ETUDE D'IMPACT

PROJET DE RENOUVELLEMENT URBAIN DU QUARTIER DU VALIBOUT A PLAISIR (78)

Mémoire en réponse

Cartographie des espaces de stationnement envisagés dans le cadre du projet – source : D&A, pour Saint-Quentin-en-Yvelines

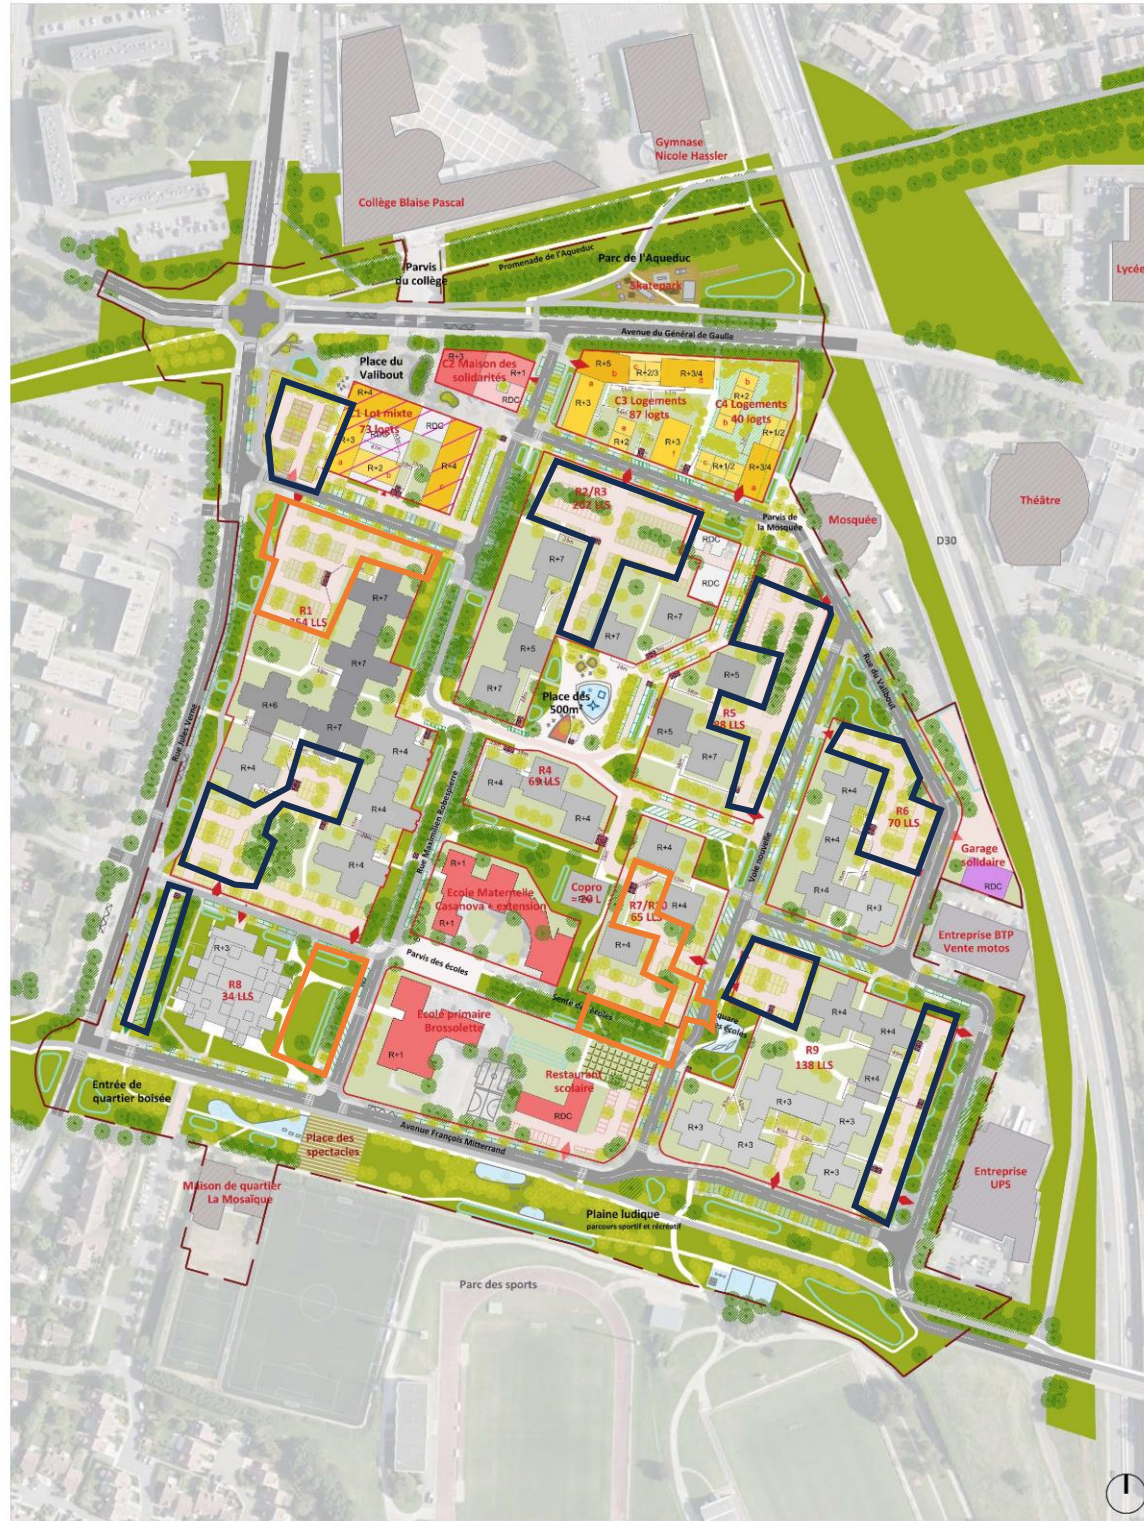
4) L'Autorité environnementale recommande de rechercher des solutions alternatives au projet permettant de réduire son impact résiduel sur l'environnement identifié par le maître d'ouvrage, notamment afin de :

- Réduire la place du stationnement automobile dans l'espace public (en privilégiant le maintien des arbres et d'espaces perméables) ;
- Implanter le garage solidaire sans porter atteinte à l'espace boisé situé rue du Valibout.

Par ailleurs, le projet s'attache au maximum à implanter des zones de stationnement sur des espaces déjà imperméabilisés. Le plan-masse suivant met en évidence les principales poches de stationnement envisagées :

Schéma général d'organisation des mobilités – source : CPAUPE, D&A, pour la CA de Saint-Quentin-en-Yvelines

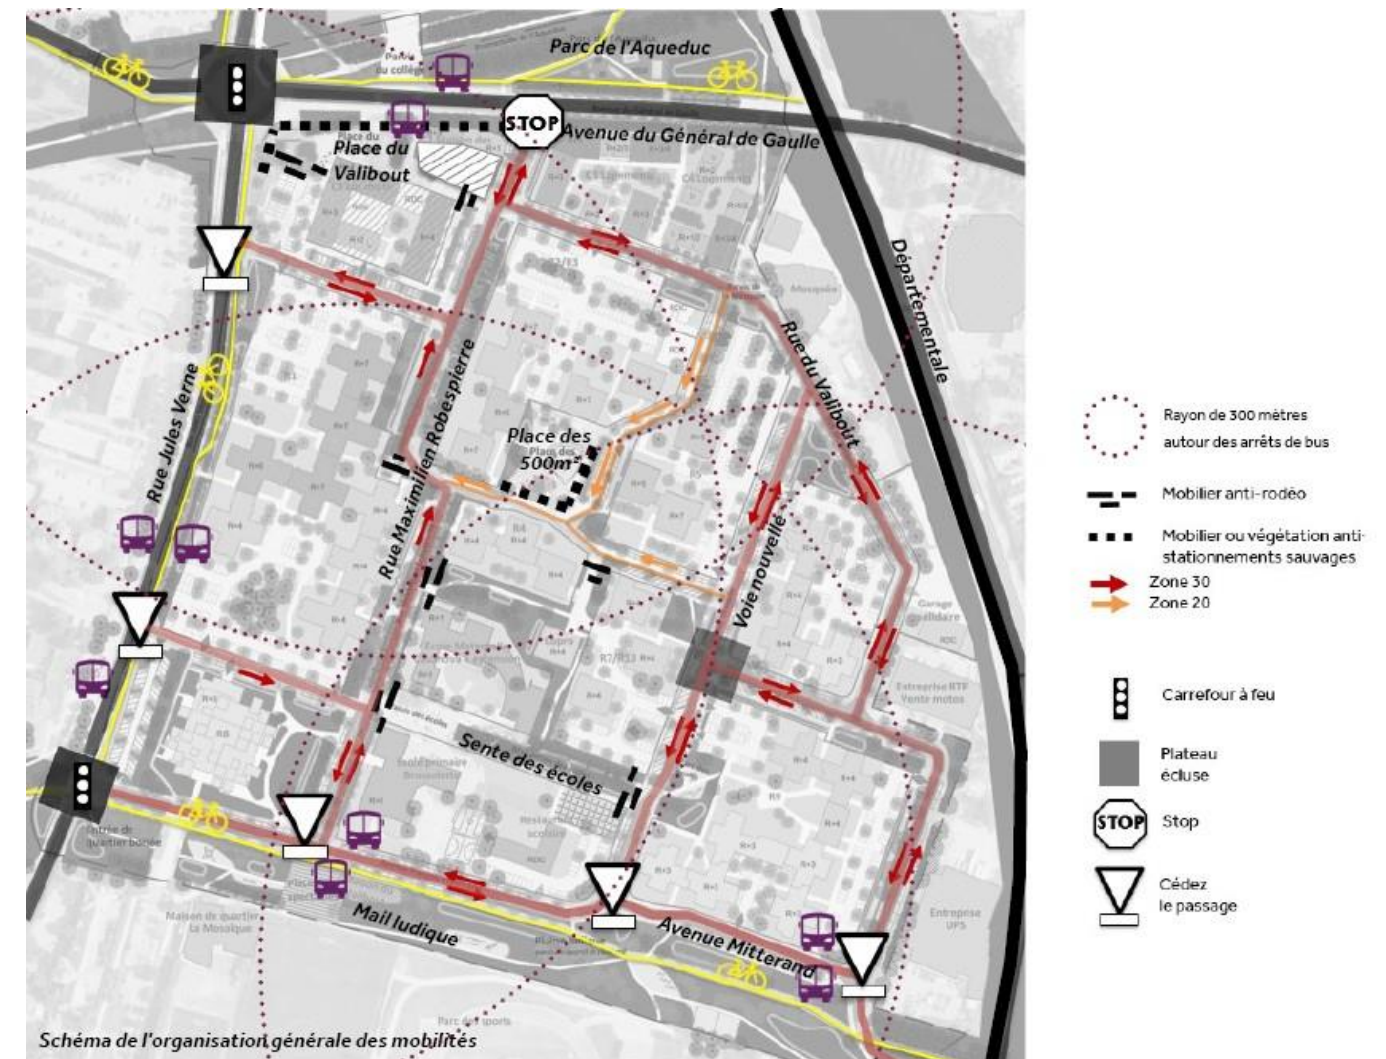
6) L'Autorité environnementale recommande de reprendre intégralement l'analyse des mobilités autrement qu'en voiture dans le quartier et dans ses liens avec les quartiers alentour, de présenter les parts modales pour l'ensemble des déplacements et de prévoir des mesures effectivement destinées à permettre aux habitants du quartier de se déplacer dans le quartier et dans la commune autrement qu'en véhicule motorisé.

- Les mesures effectivement destinées à permettre aux habitants du quartier de se déplacer dans le quartier et dans la commune

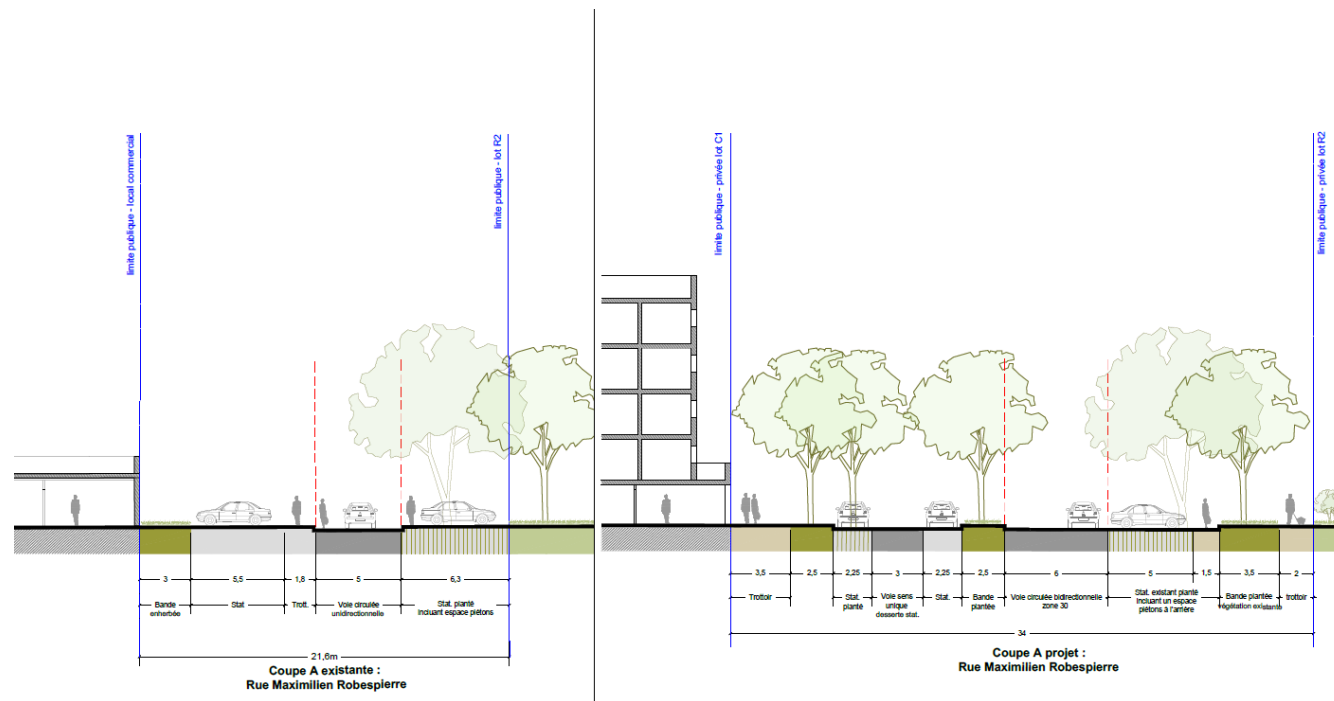
8) L'Autorité environnementale recommande de concevoir un plan de stationnement adapté aux besoins prévisibles et aux objectifs de report modal, localisant précisément les besoins et recherchant in fine à réduire le nombre de places de stationnement automobile en recourant aux stationnements mutualisés, à maximiser l'espace non artificialisé et à faciliter le report vers les modes alternatifs de déplacement.

Ce bilan fait apparaître un excédent par rapport à la situation actuelle avec un accroissement de l'offre de stationnements de surface (1165 place en surface, publiques ou résidentialisées ou intégrées au groupe scolaire, contre 901 places en situation actuelle. Cette différence de 264 provient :

- D'un complément de places de stationnements à l'attention des résidents du bailleur et de la copropriété (à hauteur de 138 places), afin d'atteindre un ratio de 1 place par logement.
- D'un aménagement de 126 places supplémentaires pour : les visiteurs des immeubles de logements sociaux, les commerces et le nouvel équipement public au nord du quartier.

Coupe viaire de la rue Maximilien Robespierre état existant / état projeté – source : D&A, pour la CA de Saint-Quentin-en-Yvelines

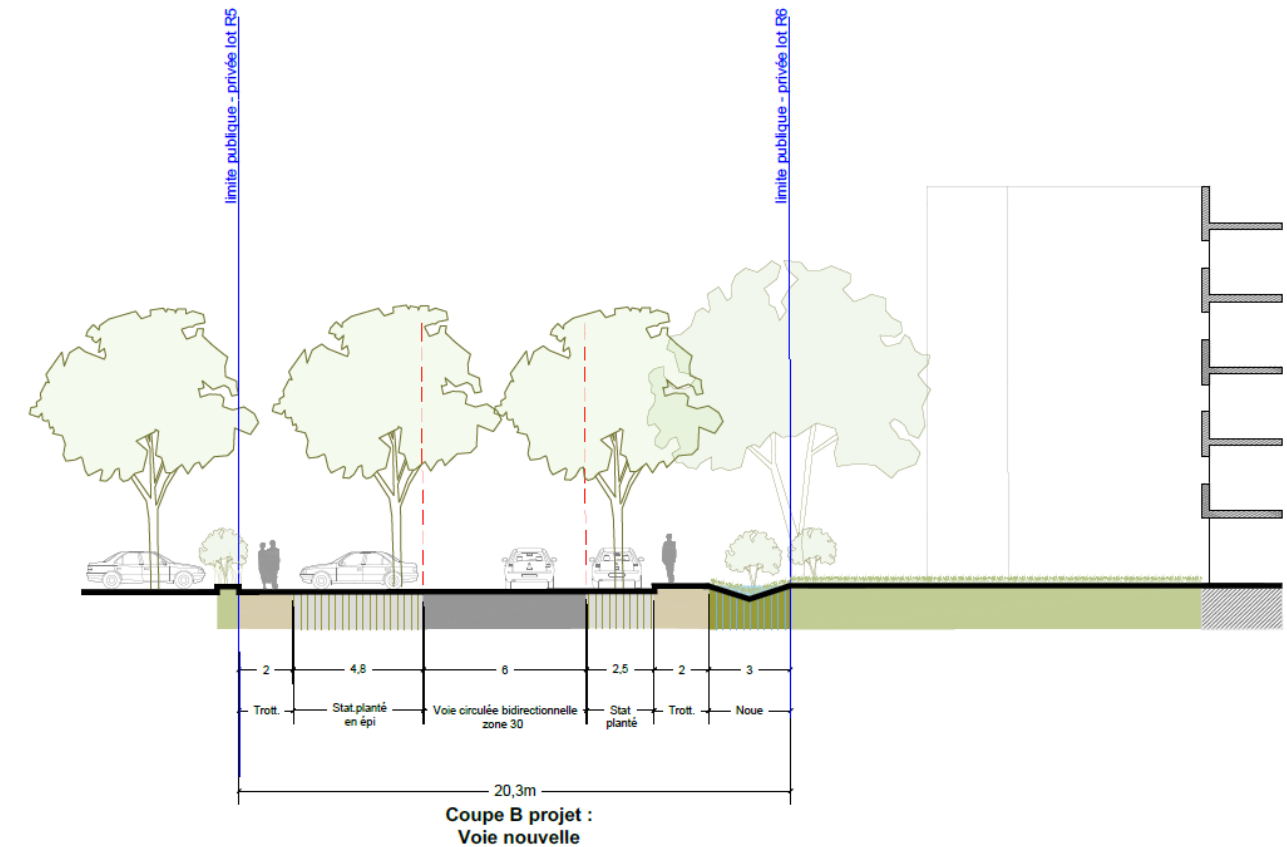
- De mieux rendre compte, à une échelle fine, du tracé projeté des cheminements actifs, de leurs caractéristiques en termes d'aménagement, d'attractivité et de confort et de leur continuité avec les quartiers voisins ;
- De préciser les flux constatés à l'état initial et les flux attendus à l'état projeté tant pour les mobilités actives que pour l'utilisation des transports collectifs par les habitants du quartier.

La principale intervention du projet de renouvellement urbain consiste à remailler le quartier afin d'en améliorer la desserte. Si les espaces doivent être accessibles aux véhicules motorisés pour permettre des interventions techniques et un certain confort d'usage pour les habitants, les mobilités douces occuperont plus de place qu'actuellement sur le quartier : celles-ci disposeront d'espaces plus larges qui leur seront dédiés, avec notamment des trottoirs entre 1,5 et 3,5 mètres de largeur selon les axes. Les cheminements piétons seront également aménagés de manière sécurisée afin d'éviter les risques de collision entre piétons et véhicules comme cela peut être le cas actuellement (par exemple rue Robespierre). Les principaux axes (rue Robespierre, rue nouvelle, avenue Mitterrand...) bénéficieront de traversées piétons sécurisées, de plateaux pour ralentir la vitesse, et d'ombrage pour les cheminements.

Visuels de principe de la future place du Valibout (nord-est du quartier) – source : CPAUPE, D&A, pour la CA de Saint-Quentin-en-Yvelines (image non contractuelle servant à illustrer l'ambiance pouvant être recherchée au niveau de la place)

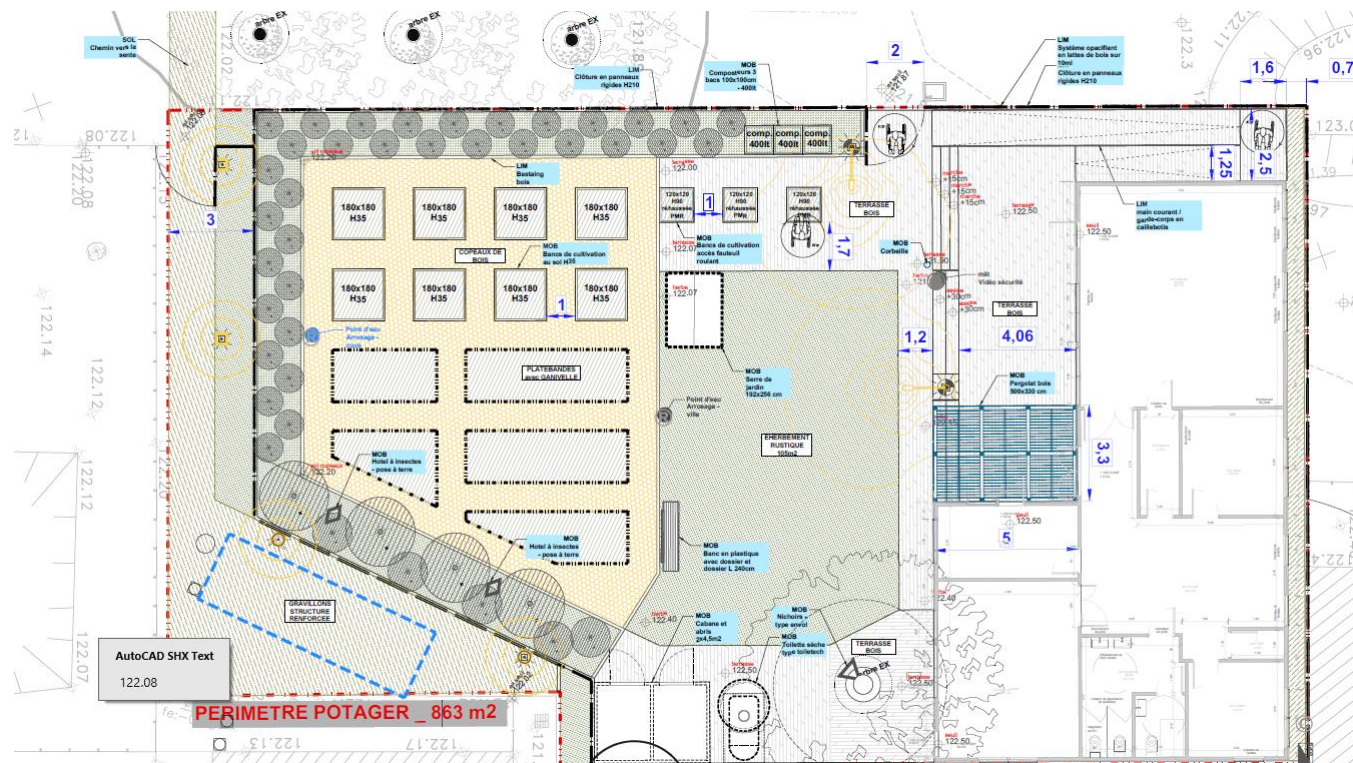
11) L'Autorité environnementale recommande de présenter la composition détaillée des projets de futurs espaces verts (jardin partagé, « plaine ludique », etc.), de démontrer leur qualité paysagère intrinsèque et de justifier leur insertion paysagère.

Les compositions paysagères précises des espaces verts futurs seront davantage détaillées lors de la désignation de l'équipe de maîtrise d'œuvre des espaces publics et résidentialisés. Néanmoins, des éléments tels que des images de références et des visuels de principes élaborée au stade de l'élaboration du plan-guide d'aménagement et des études de conception du projet de réhabilitation et extension du groupe scolaire Brossolette – Casanova, permettent à ce stade d'avoir une idée des futures ambiances paysagères du quartier. Ces éléments sont présentés ci-dessous.
